Modulo per la presentazione delle osservazioni per i piani/programmi/progetti sottoposti a procedimenti di valutazione ambientale di competenza statale

ID: Codice procedura (ID_VIP/ID_MATTM):10844

Impianto per la produzione di energia elettrica da fonte eolica, costituito da 6 aerogeneratori della potenza complessiva di 37,2 MW, un sistema di accumulo da 25 MW e relative opere connesse in località "Rempillo" nel comune di Pitigliano (GR).

ALLEGATO alle OSSERVAZIONI all' IMPIANTO EOLICO denominato REMPILLO nel COMUNE di PITIGLIANO (GR). Composto da n. 5 immagini e n. 5 pagine

Immagine n. 5 Intervisibilità degli impianti eolici della provincia di Viterbo anche in quella di Grosseto, in particolare nel pitiglianese.

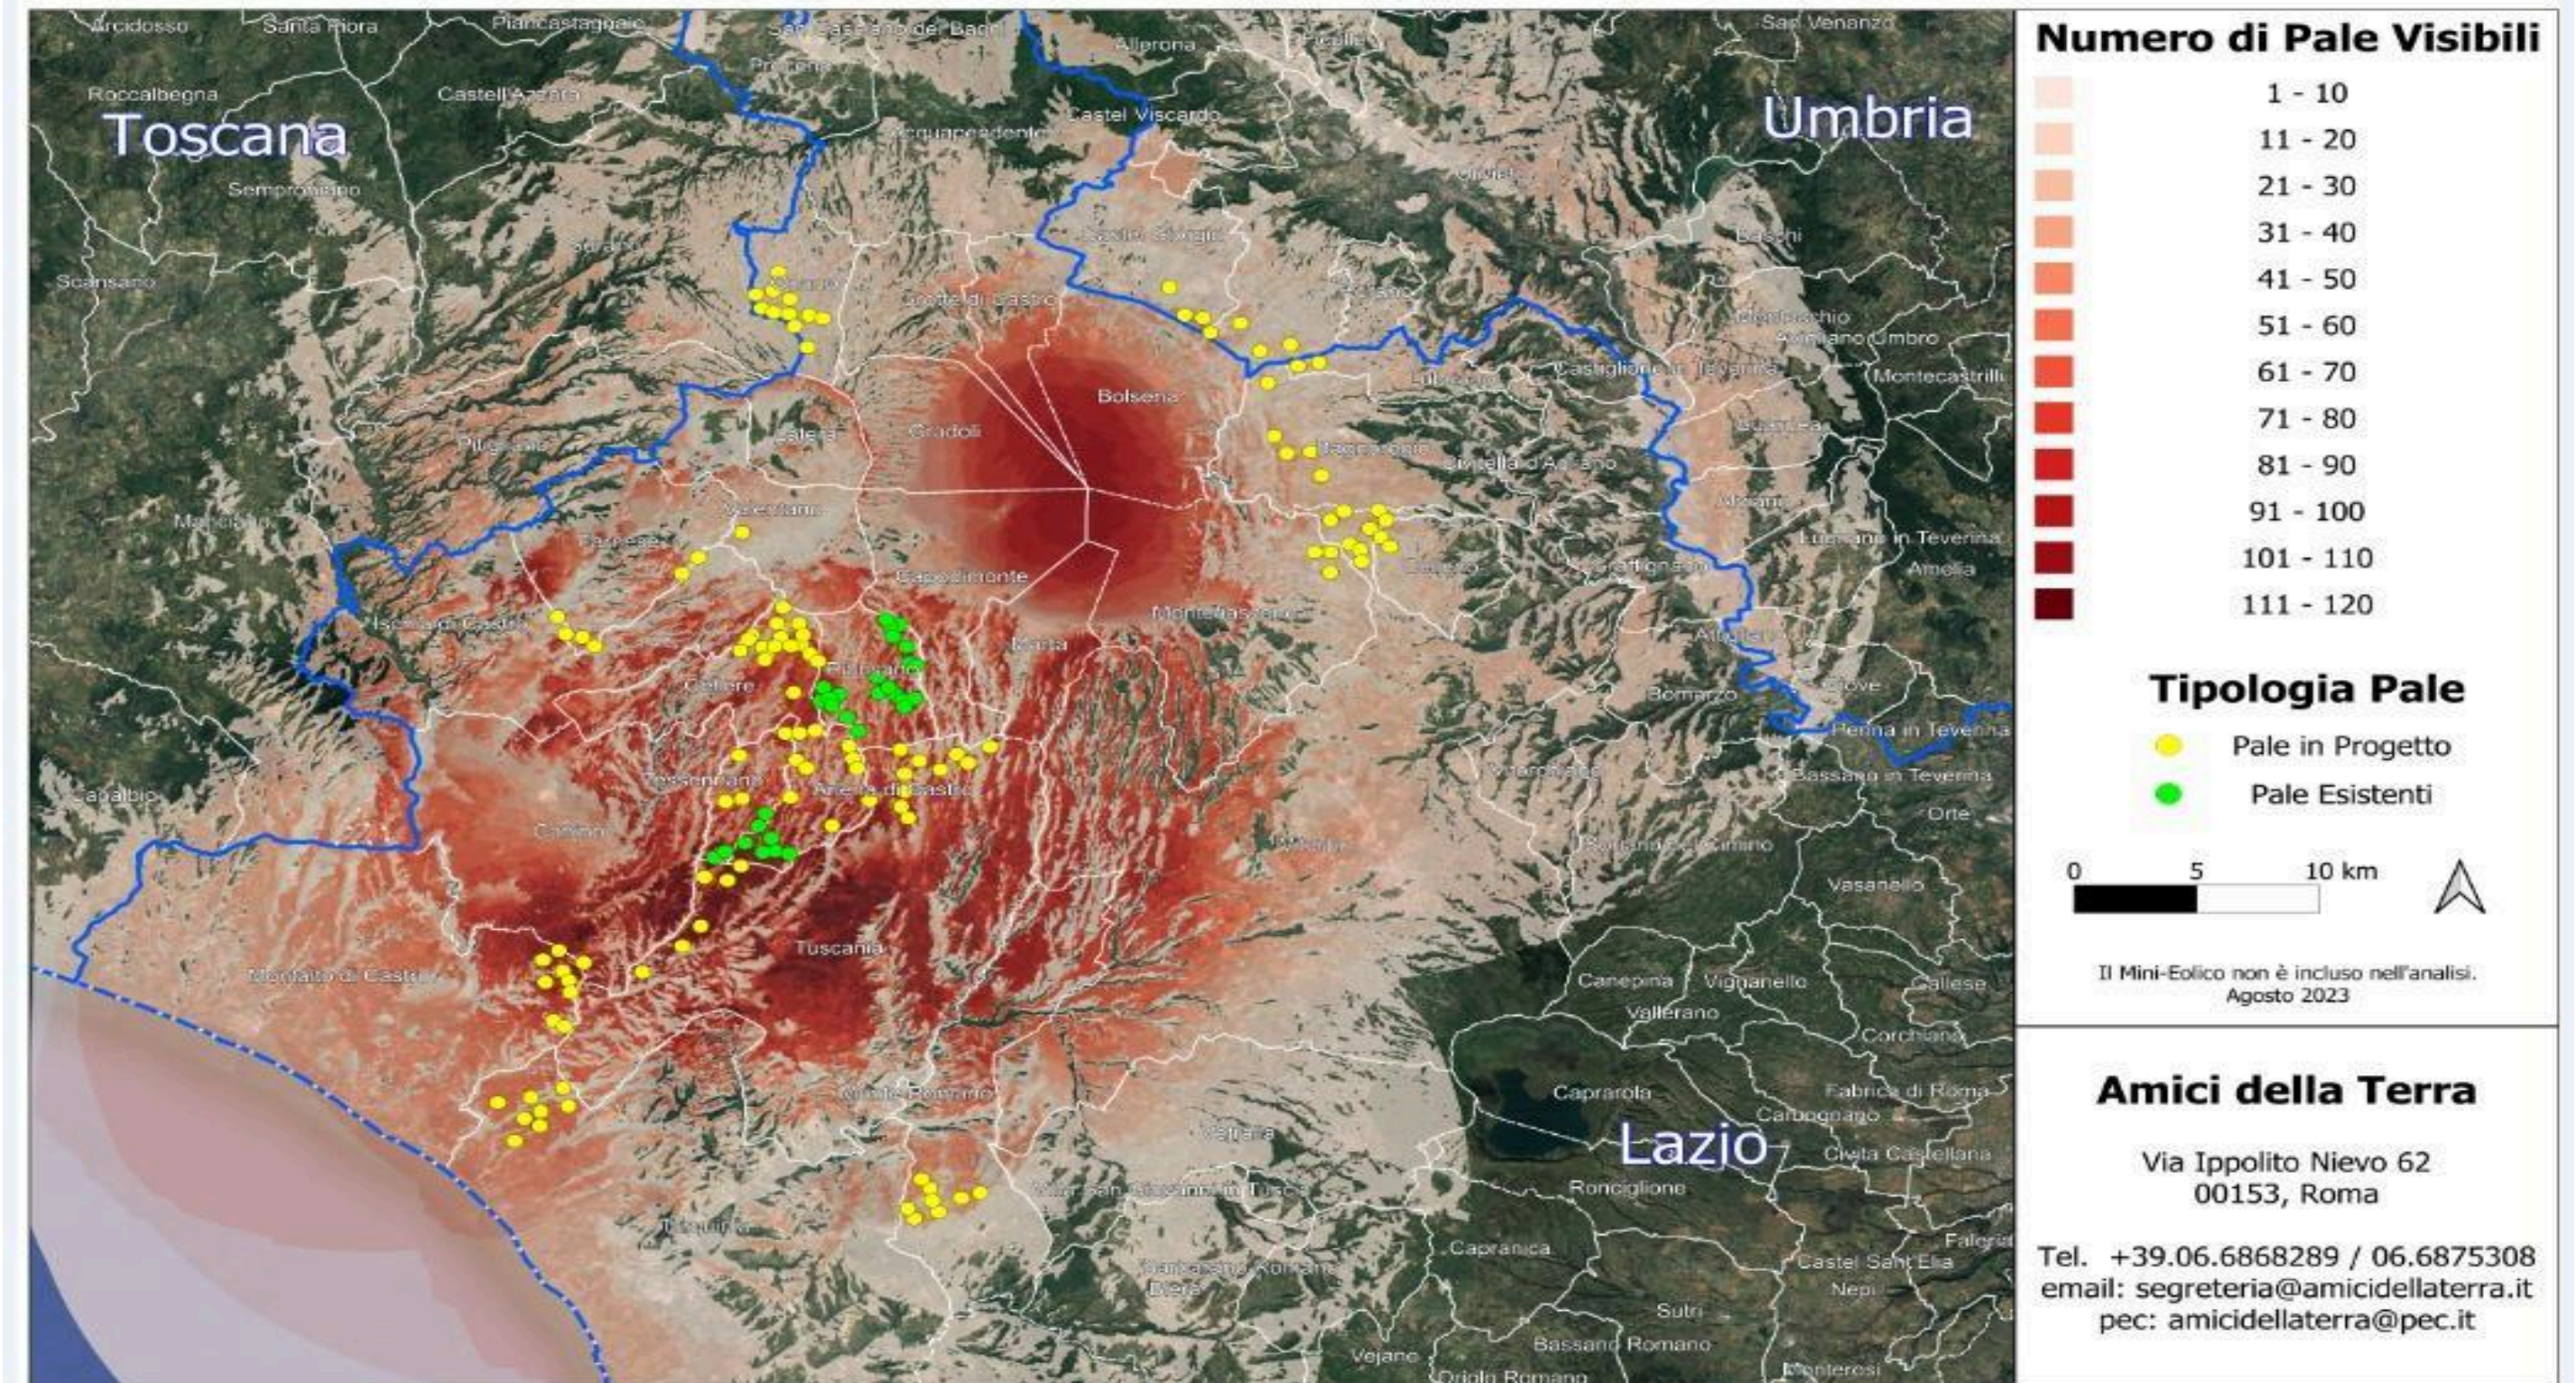
Quindi anche la Regione come Ente deputato dalla normativa nazionale a legiferare sulle aree idonee e non idonee si è espressa riguardo al fatto che abbia assolto ai doveri e alle quote stabilite dal PNIEC e in ambito regionale la provincia di Viterbo è stata quella con il più alto tasso di impianti FER tra tutte e quindi ormai satura ed il cumulo degli impianti FER installati, autorizzati e in progetto rappresenta una elevata criticità per la sostenibilità ambientale di ulteriori eventuali iniziative. L'impianto eolico " Rempillo" pur essendo "esterno al confine provinciale e regionale ma nelle sue immediate vicinanze (a soli 100 metri i primi due aerogeneratori) oltre ad impattare sul territorio e sulle economie di tre Comuni del Lazio (Farnese, Valentano e Latera) si trova nelle fasce di rispetto dei Beni di notevole interesse pubblico come si è evidenziate nelle Osservazioni nn. 1 e 2 e crea anche degli impatti negativi anche sui beni naturalistici come verrà dettagliato nell'Osservazione n. 4. Inoltre andrebbe a sommarsi al già enorme cumulo di impianti eolici e fotovoltaici e geotermici che già creano una elevata criticità ambientale nella provincia di Viterbo e interferiscono anche con il territorio toscano come si può vedere dalle immagini nn. 4 e 5 dell'Allegato n. 1.
